大飯発電所保安規定審査資料	R0
提出年月日	2021年10月28日

大飯発電所 3 , 4 号炉

大山生竹テフラ噴出規模見直しに伴う

保安規定変更に関する補足説明

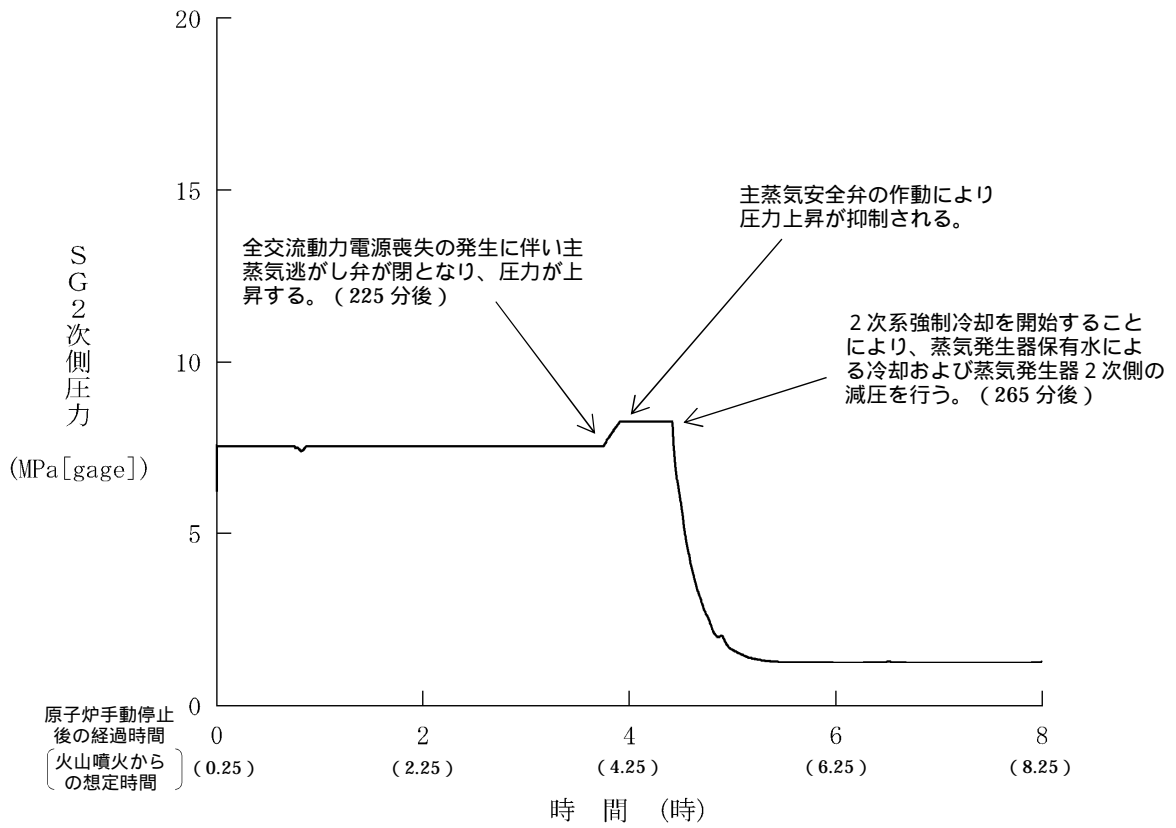
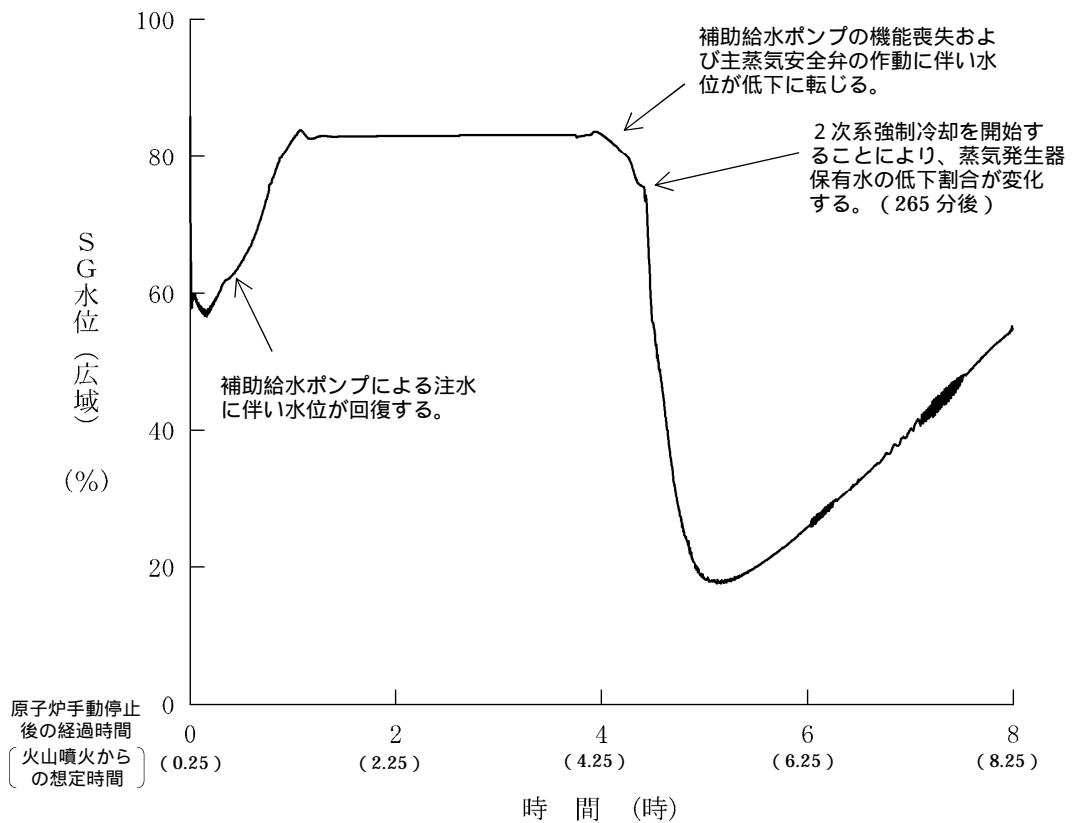
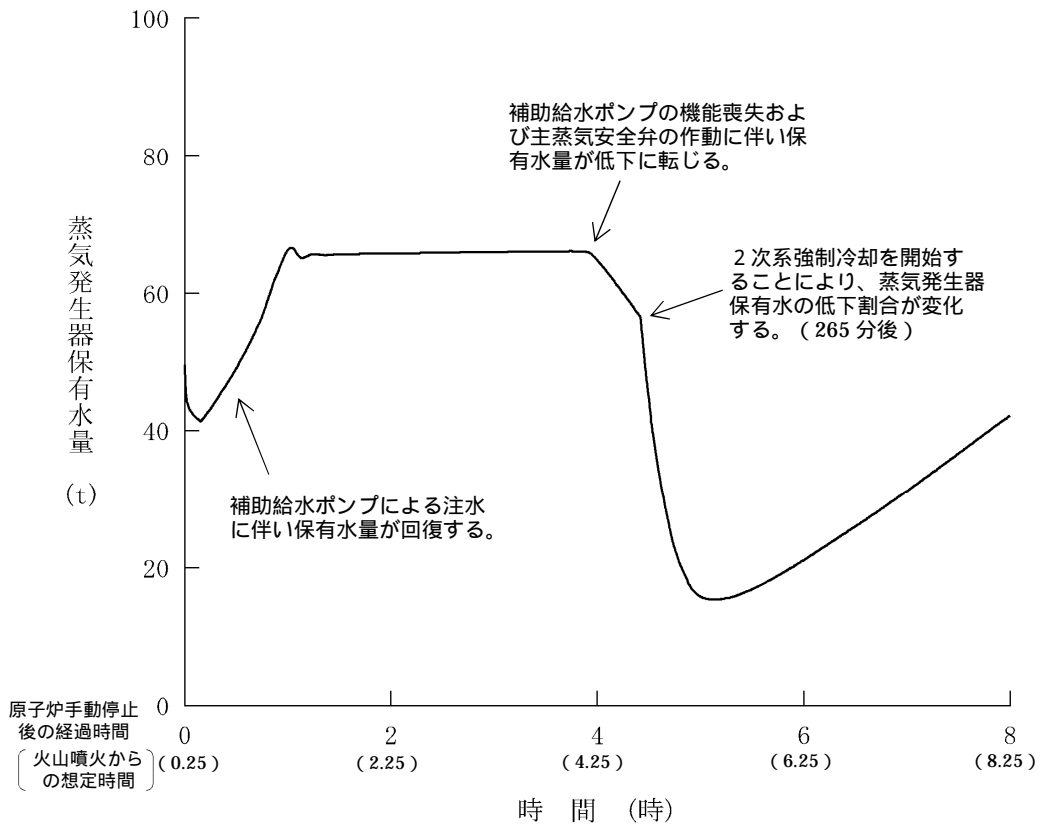
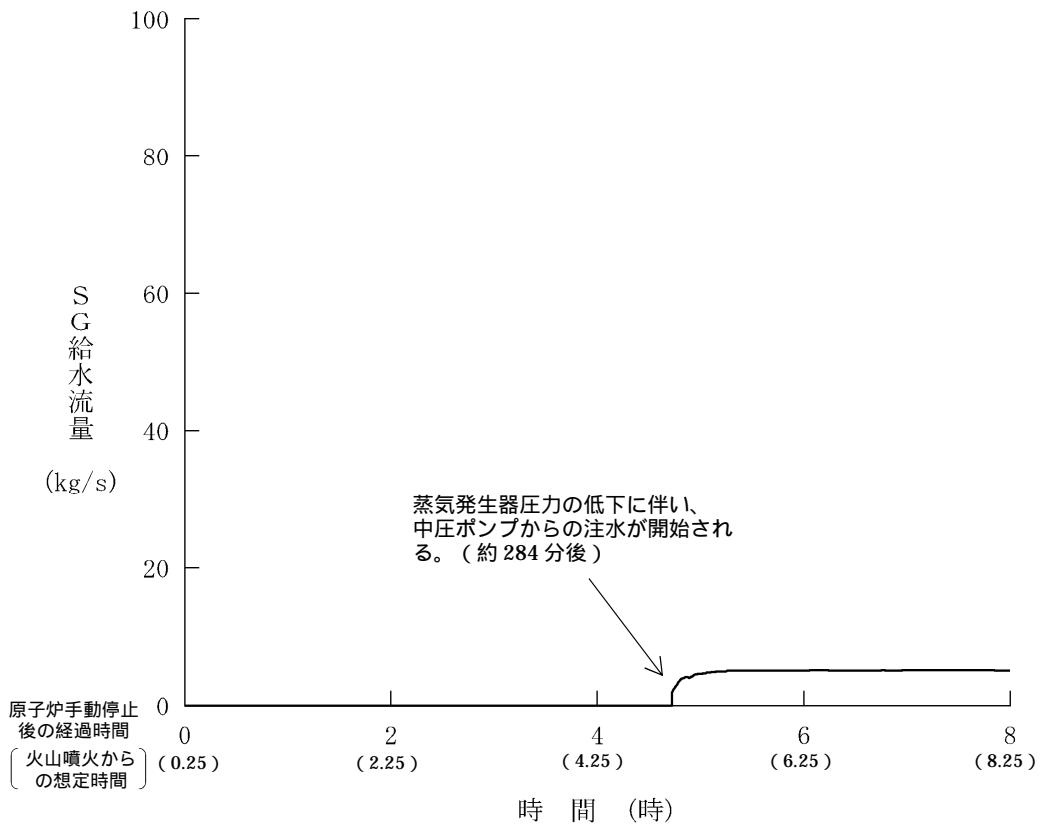
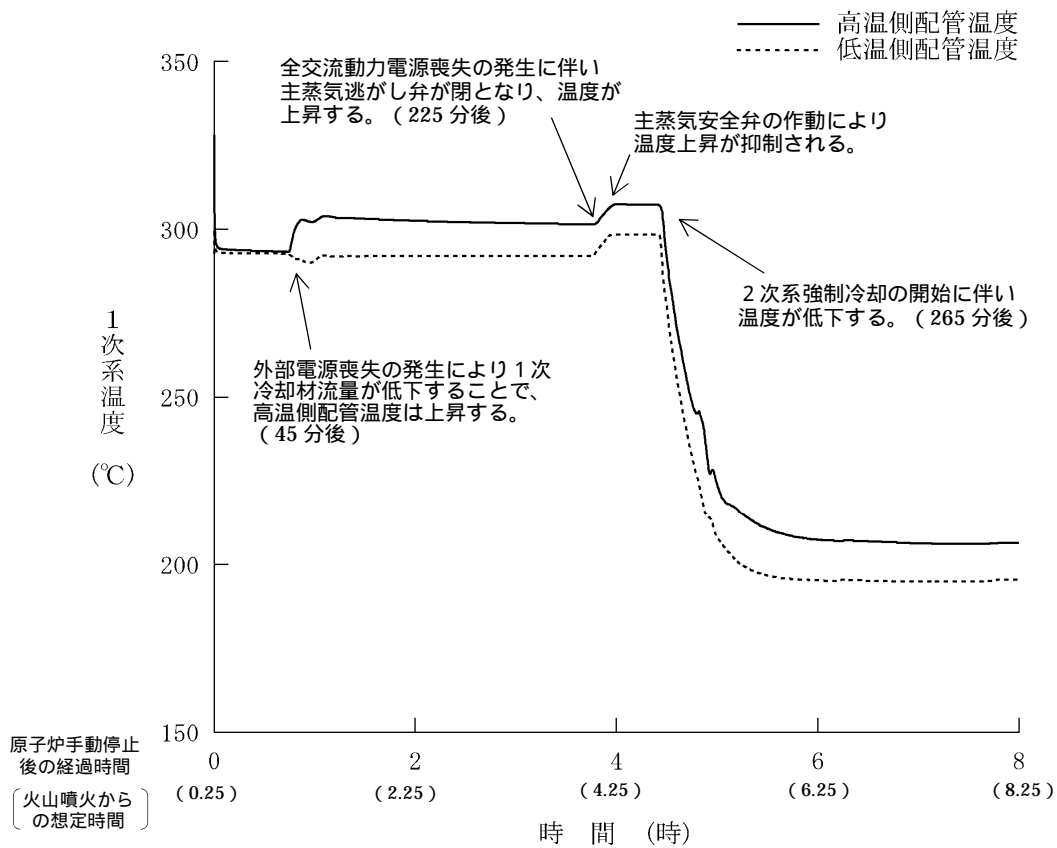
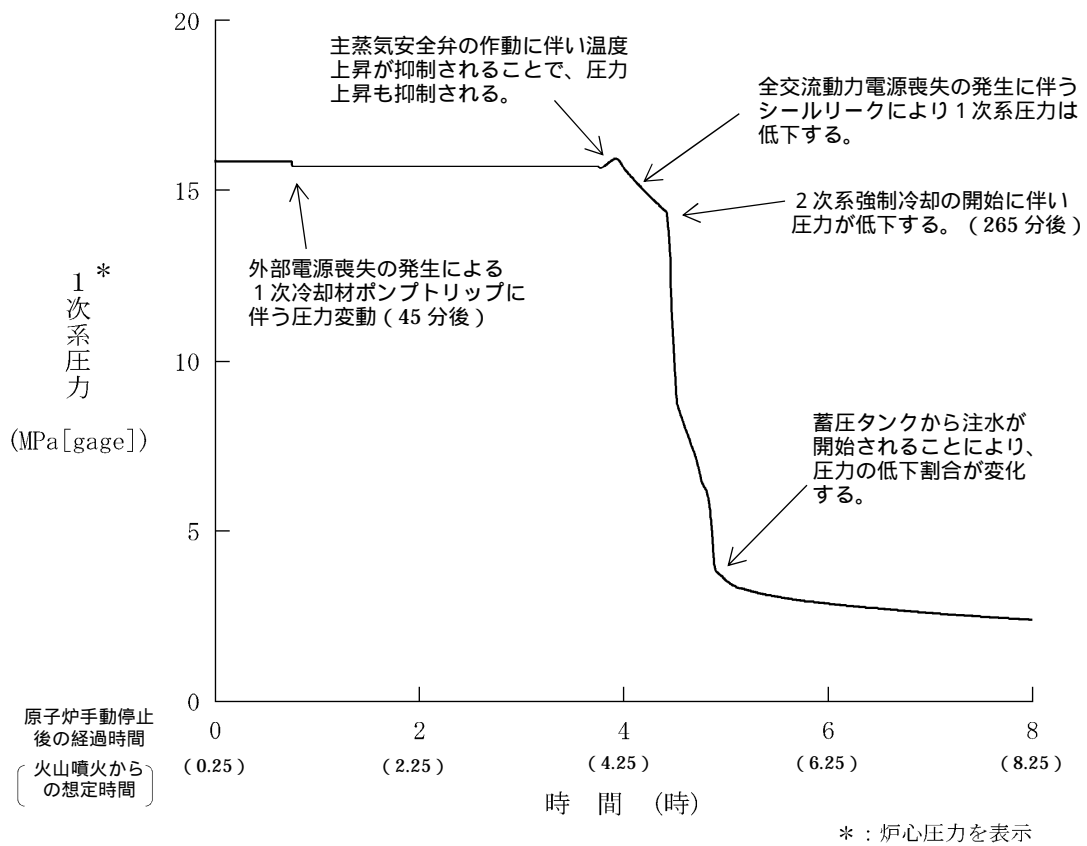
2次系関係の主要な事象進展を第2図から第5図に、1次系関係の主要な事象進展を第6図から第8図に示す。

原子炉の手動停止から225分後に、非常用ディーゼル発電機が機能喪失することにより全交流電源喪失および補助給水機能喪失が発生するが、原子炉の手動停止から265分後に主蒸気逃がし弁による2次系強制冷却を開始することで蒸気発生器の圧力が低下し、仮設中圧ポンプによる蒸気発生器への注水は原子炉の手動停止から約284分後から開始される。それまでの約59分間は蒸気発生器への注水が停止するが、仮設中圧ポンプによる注水の効果により、蒸気発生器の水位は、事象進展中、約18%以上に保たれる。(既認可：約15%)

第1図 対策の概略系統図

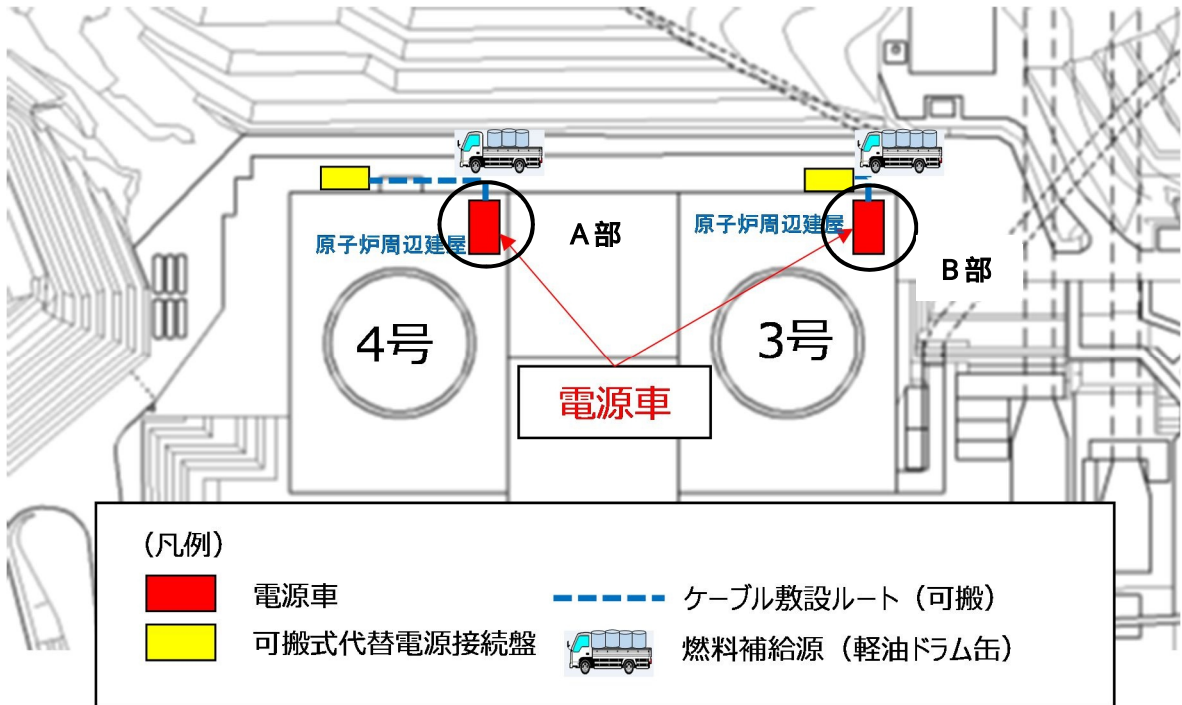
- 1 電源車の設置場所を管理区域である原子炉周辺建屋に変更したことによる追記
- 2 電源車の設置場所変更に伴う建屋名称の見直し
- 3 電源車の設置場所変更に伴う扉名称の見直し
- 4 電源車の設置場所変更に伴うケーブル接続箇所の見直し

表1 ディーゼル発電機改良型フィルタの取替・清掃におけるタイムチャート

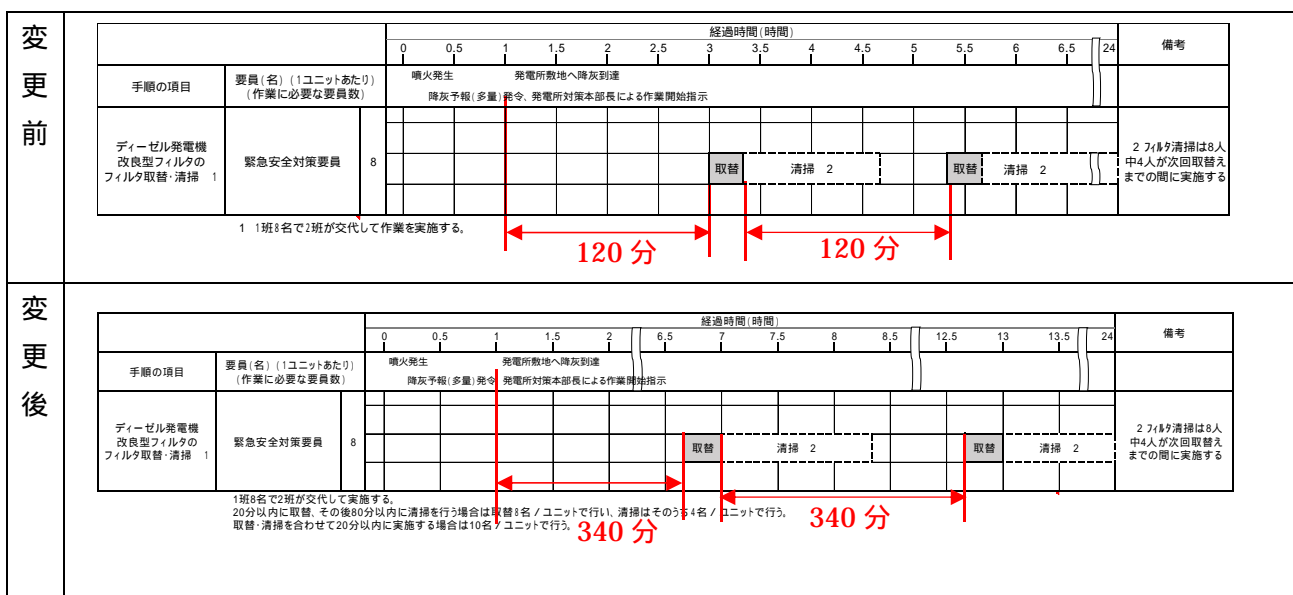
「3. 層厚変更に伴い評価対象となる運用の評価」ではフィルタ取替の着手時間を変更しており、変更前が120分だったが、変更後は340分でフィルタ取替を着手することとなっている。

噴火発生からのタイムチャートの前後表を以下に示す。フィルタ取替の着手時間の変更に伴い、1回目のフィルタ取替に着手する時間は、変更前が噴火発生後から3時間(噴火発生から60分後に降灰が到達+フィルタ取替の着手時間120分=180分)としていたが、変更後は噴火発生後から6時間40分後(噴火発生から60分後に降灰が到達+フィルタ取替の着手時間340分=400分)となっている。また、フィルタ取替の間隔についても、変更前が120分間隔だったが、変更後は340分間隔となっている。

表 1 火山噴火以降の事象進展と対応手順

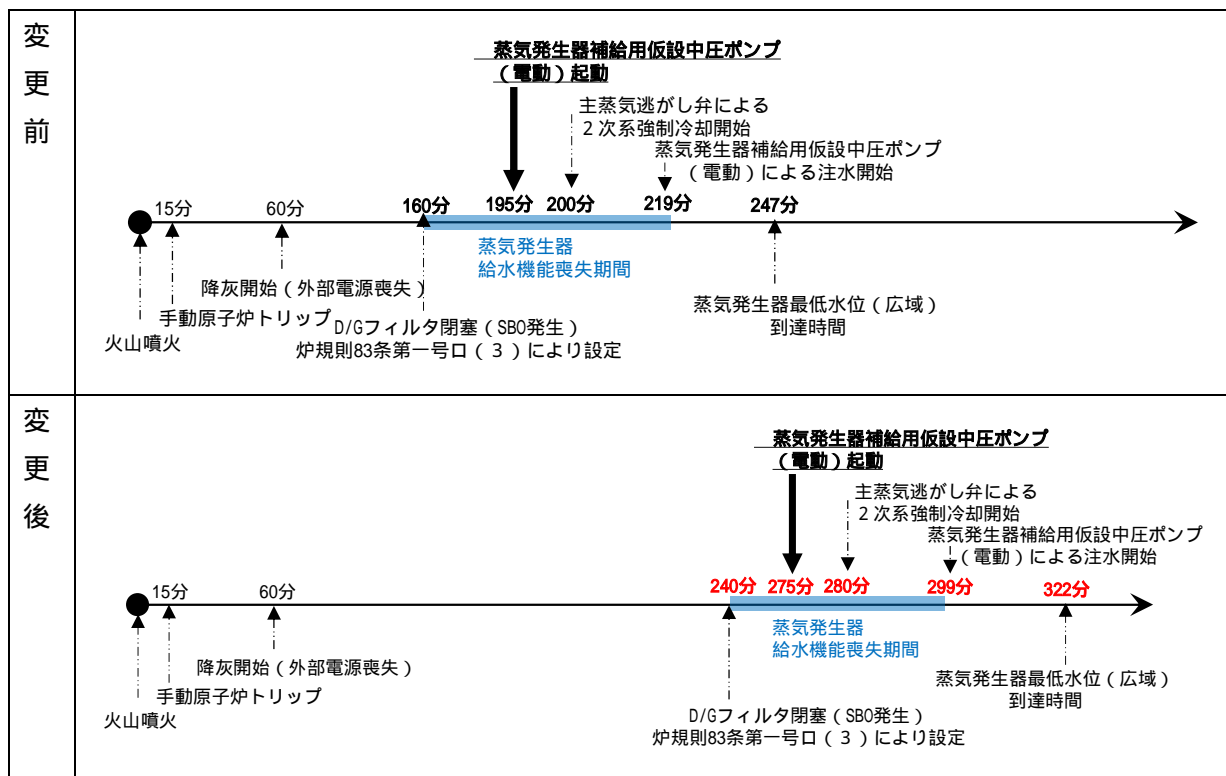
火山影響発生時における対応手順が解析条件に影響する部分は「2次系強制冷却開始(主蒸気逃がし弁開)」であり、仮設中圧ポンプによる蒸気発生器への注水準備の完了時間が設定条件となっている。この準備完了時間は、変更前が195分(原子炉トリップから180分)、変更後が275分(原子炉トリップから260分)となっている。

図 1 火山影響発生時に使用する設備の設置場所変更の概要
 (① は電源車、 ② は軽油ドラム缶（燃料運搬車）を示す)

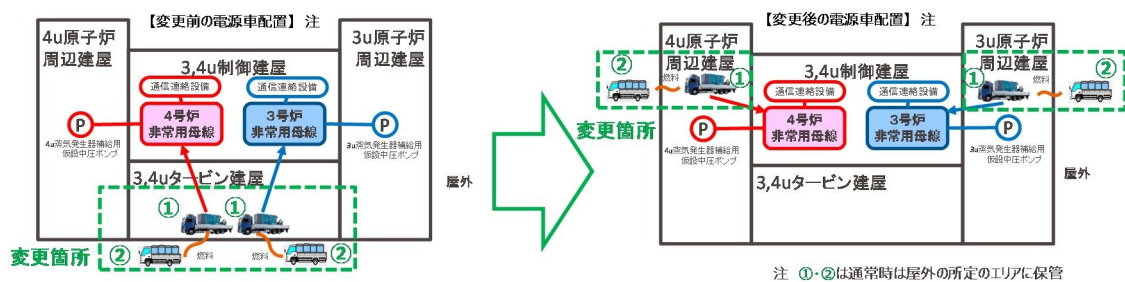
既認可保安規定の炉規則第 8 3 条に対する対策として、対応時の設置位置をタービン建屋に定めている設備があるが、火山灰降灰層厚増加を考慮して、より頑健な建屋である原子炉周辺建屋に設置場所を変更する対応をとっている。

設置位置をタービン建屋に定めている設備は以下のとおりであり、これらの設備は対応時の設置位置を原子炉周辺建屋に変更する。

- ・ 電源車
- ・ 軽油ドラム缶（燃料運搬車）
